RECLAMACIONES DE CLIENTES RC.RE.03	
Número Reclamación: 150923_OO_V1 Cliente: DAFNE ITALIAN PHILOSOPHY, SRL Fecha: 23-09-2015	N.º Pedido: 15046 Fecha Exp: 31-08-2015	Referencia Prod.: T026/0454/01 Tarro: 1727/0/1 Cantidad: 2.500+2.500+2.500

En foto se muestra el defecto:

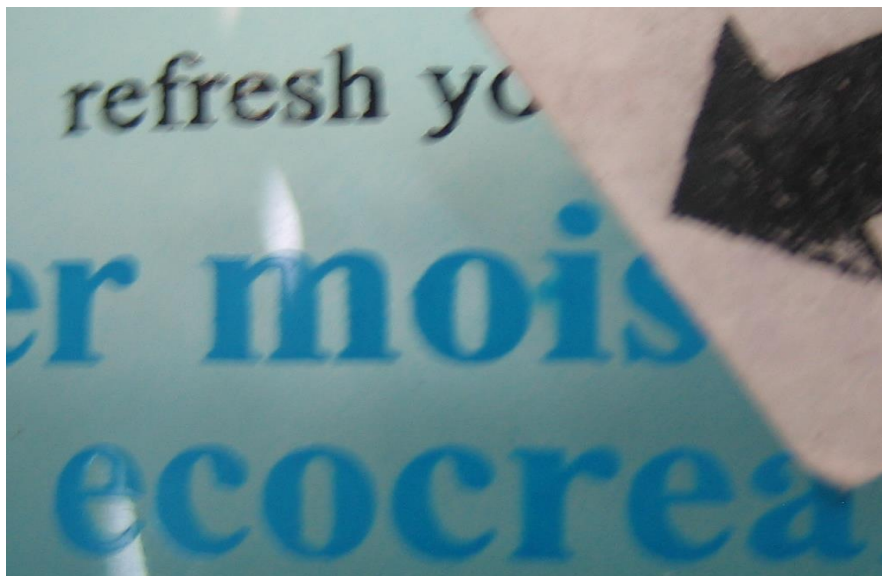
El cliente ha informado que su laboratorio (Pinkfrogs) ha detectado defectos en la decoración de los tarros de 4.6% exclusivamente de la ref. 01008 (ecocrema superdissetante).

Después de hablar con el técnico de serigrafía, una de las posibles causas puede ser que la pantalla pueda tener algún pequeño agujero, ya que las pantallas se utilizan para el resto de fabricaciones, cambiando únicamente el fotolito. Para determinar esta causa, deberíamos de disponer de la muestra y saber si el defecto siempre está localizado en la misma zona.

Por otro lado, siguiendo teniendo en cuenta el histórico, y una vez hablado con el responsable del proceso, el defecto es producido por la suciedad que tiene el Tarro un vez matizado. El proceso de serigrafiado, tiene una fase de soplado, provocando que estas partículas se depositen en la pantalla, y alguna de estas partículas pueden tapar las letras de la pantalla, produciéndose el defecto indicado en la reclamación del cliente.

1.- Comunicar al proveedor de matizado, este tipo de incidencia, para que estudie si puede mejorar o no su proceso, para reducir el nivel de polvo en los Tarros.

2.- Instalar un aspirador en la maquina se serigrafiar para aspirarlas, y de esta forma evitar que las partículas puedan depositarse en la pantalla.

2.- Instalar en la máquina de serigrafía, una lupa más grande y de mayor aumento, para poder detectar de formar más fácil este tipo de defectos.

3.- Instalar un fluorescente en zona de trabajo de la máquina para tener más iluminación.
